**Avis d'hydrogéologue agréé portant sur la protection des sources du Breuil
alimentant le Syndicat Intercommunal des Eaux du Breuil**

20 avril 2009

A la demande des services de la DDASS de Haute Saône, l'hydrogéologue agréé coordinateur m'a officiellement désigné pour porter avis sur l'établissement des périmètres de protection autour des captage des sources de Breuil exploitées sur la commune de Montboillon pour l'alimentation en eau potable du syndicat intercommunal des eaux du Breuil.

Annexe 3 : Zone d'alimentation supposée et périmètres de protection

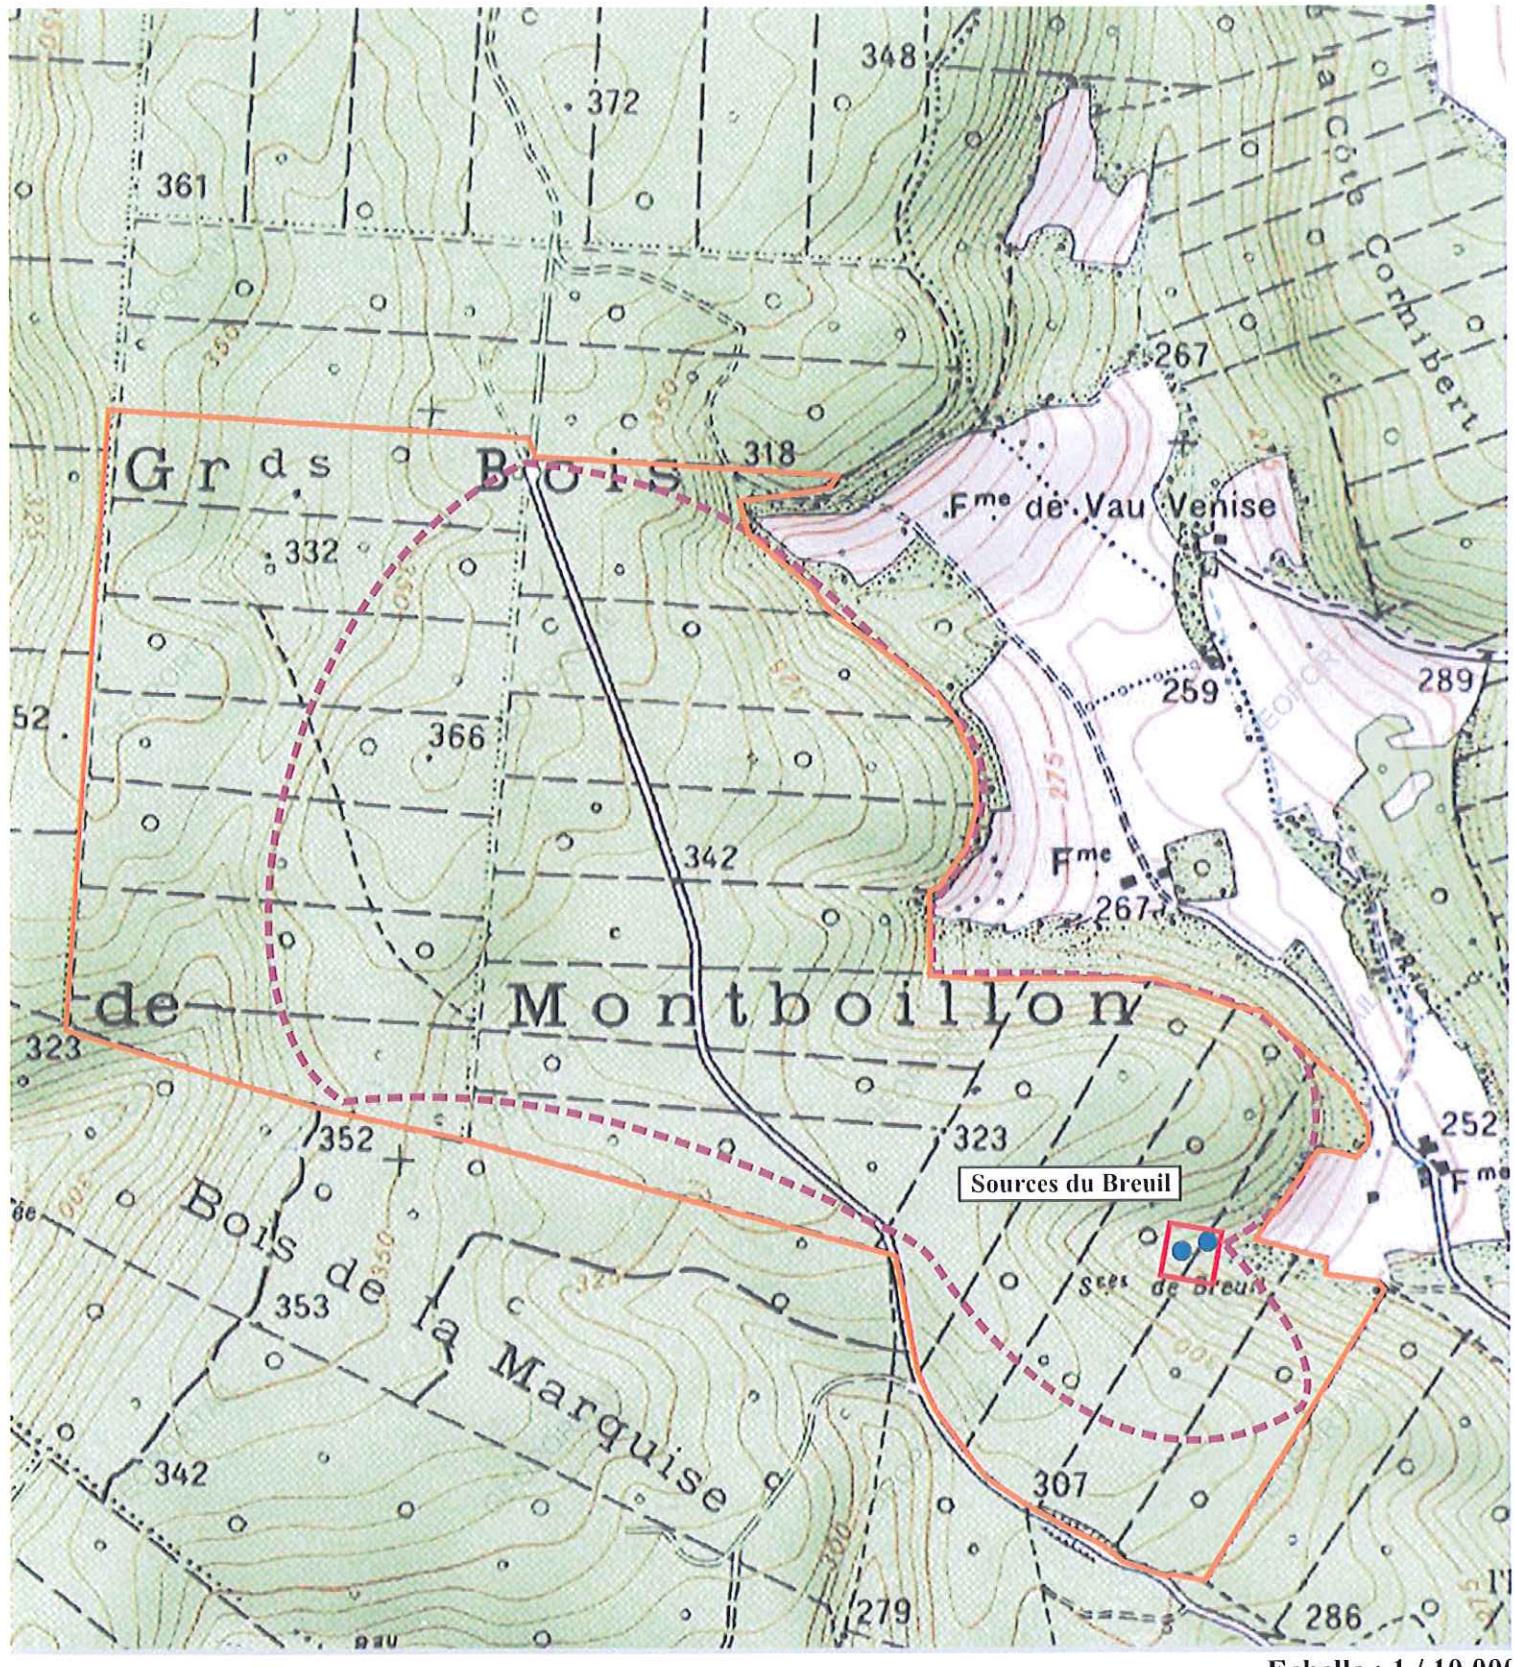
Compte tenu du contexte hydrogéologique local, il est certain que la zone d'alimentation des sources du Breuil est commune aux deux ouvrages et reste localisée sur les hauteurs du plateau calcaire boisé de Montboillon.

En effet, malgré l'absence de traçages dans ce secteur, la position surélevée des calcaires de l'Argovien limités au sud, à l'est et à l'ouest par des vallons laissant affleurer les niveaux marneux de l'Oxfordien, permet de cerner assez précisément les contours du bassin de ces deux captages d'eau potable.

Ainsi, les contours proposés dans le rapport du cabinet Reilé m'apparaissent tout à fait recevables et, sans arguments complémentaires particulier, ils pourront être repris sans modification substantielle.

Les limites du bassin d'alimentation des sources du Breuil sont donc (annexe 3) :

- A l'Est et à l'Ouest, la limite cartographique entre les calcaires de l'Argovien et de l'Oxfordien
- Au sud, la limite topographique entre le vallon des sources du Breuil et celui de la source de la Marquise
- Au nord, la plus incertaine, que le cabinet Reilé place au droit d'un resserrement topographique du plateau, mais qui peut être aussi légèrement abaissé vers le sud, à la limite topographique entre le vallon des sources du Breuil et celui de la source du secteur de la ferme de Vau Venise. Comme le précise le rapport préalable, en l'absence de données complémentaires, il n'est néanmoins pas aisément de réduire ces limites de façon justifiée dans ce secteur.

En l'absence d'éléments complémentaires permettant d'affiner précisément les contours de la zone d'alimentation du secteur des sources du Breuil, le périmètre de protection rapprochée sera délimité au minimum autour la zone d'alimentation supposée telle qu'il a été défini dans l'annexe 3.

Annexe 4 : Plan parcellaire des périmètres de protection

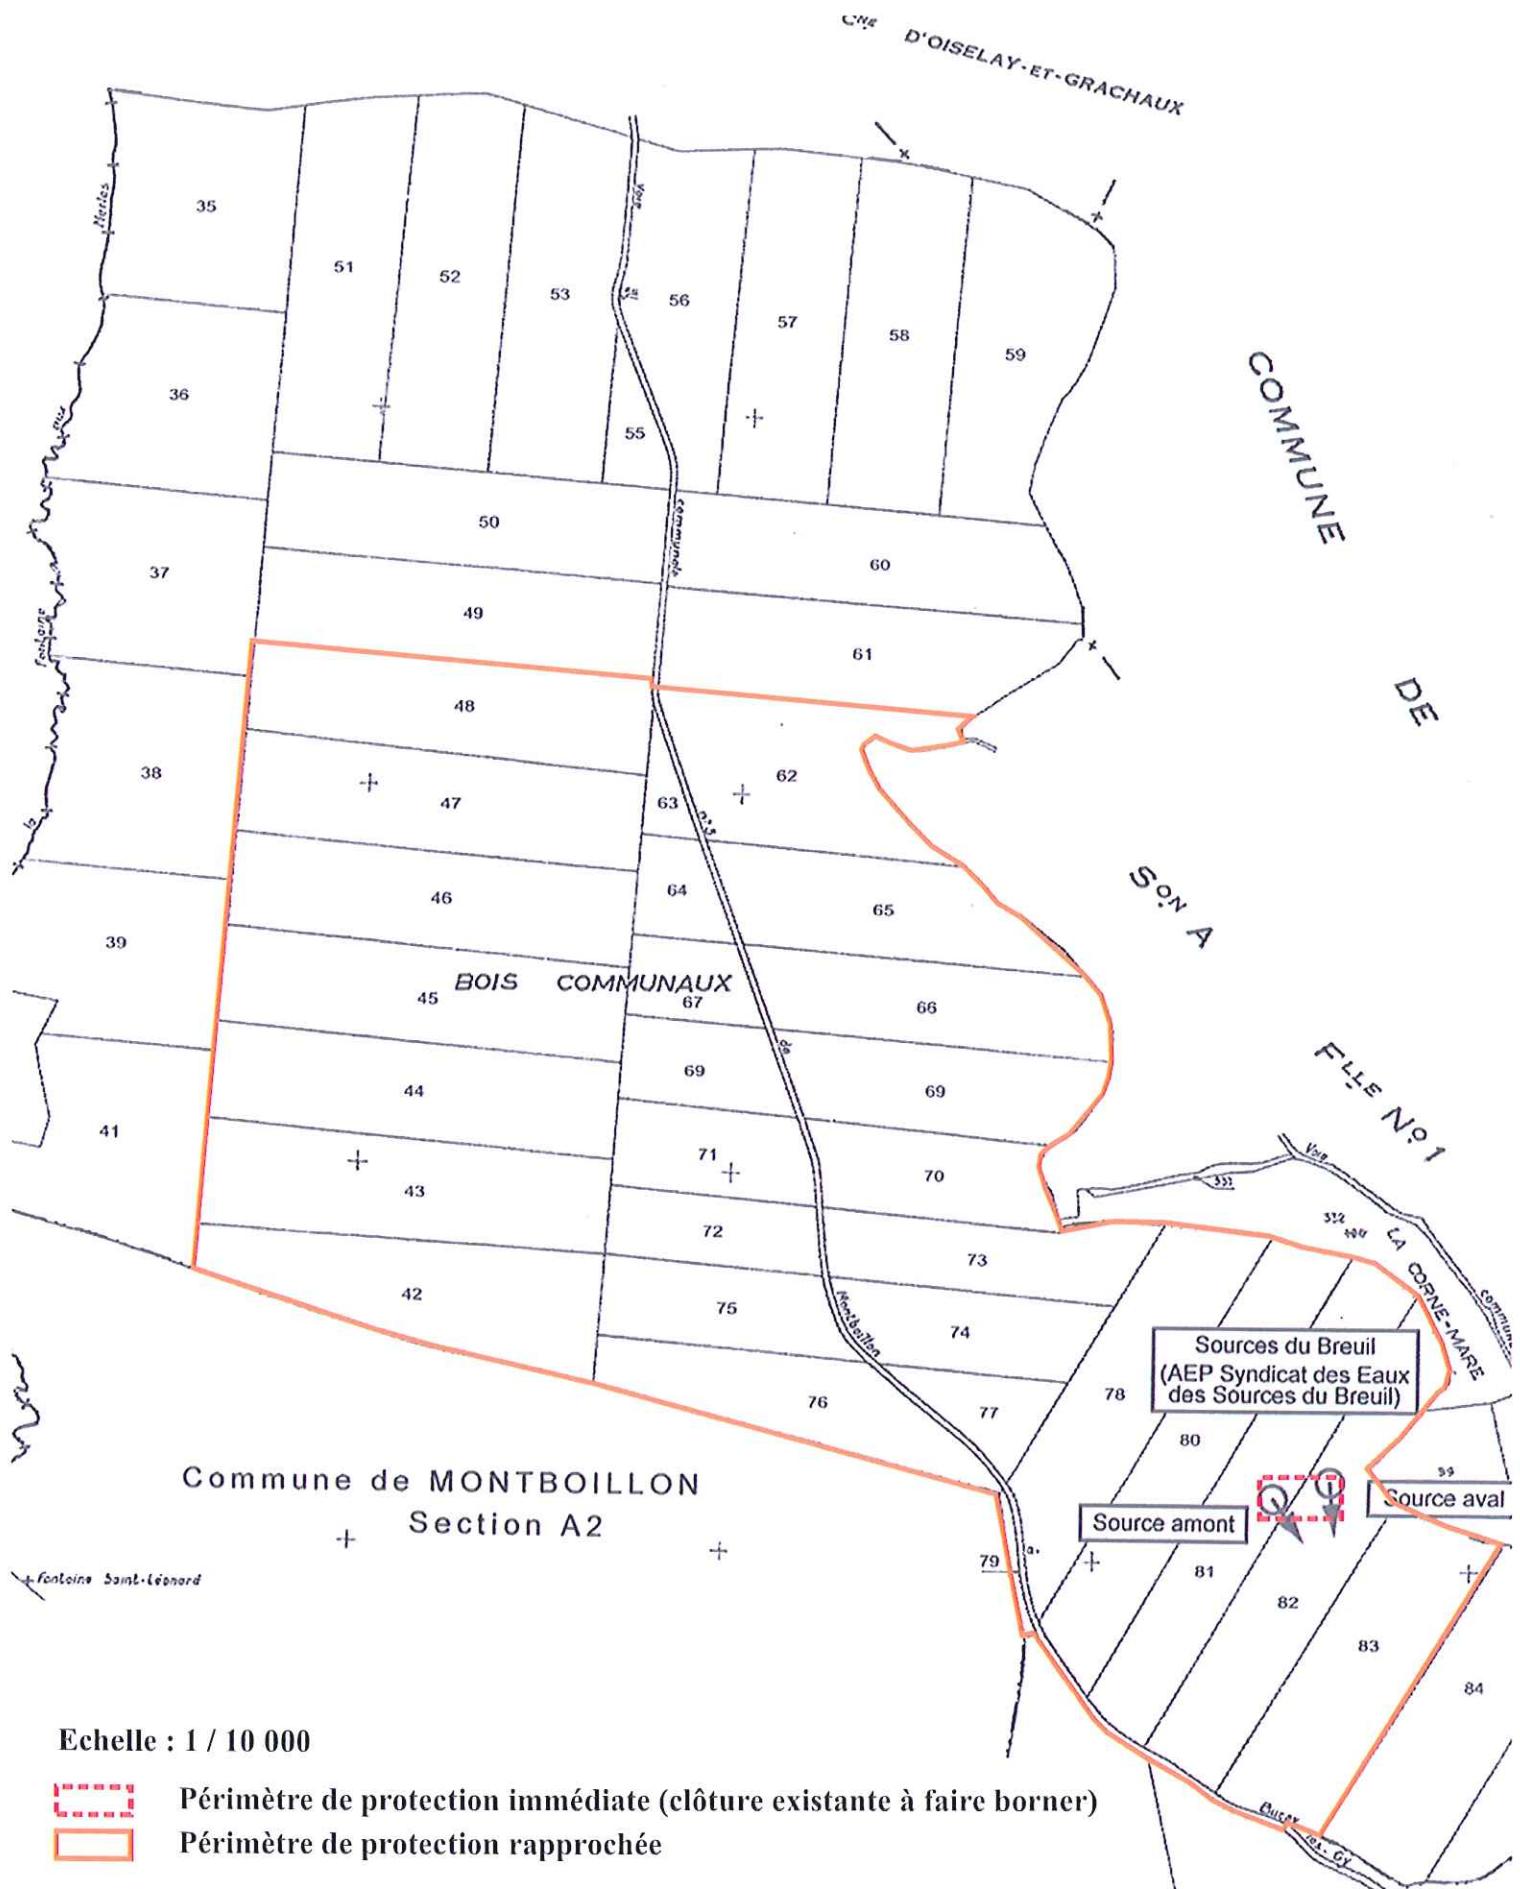
Sur la base d'un document parcellaire présenté dans le rapport préalable, ce zonage a été étendu sur des parcelles cadastrales entières dans un souci de simplification de sa matérialisation foncière (annexe 4).

Ainsi le contour du périmètre de protection rapproché englobera les parcelles suivantes :

- Parcelles complètes de 42 à 48, 62 à 78, et 80 à 83 de la section A de la commune de Montboillon.
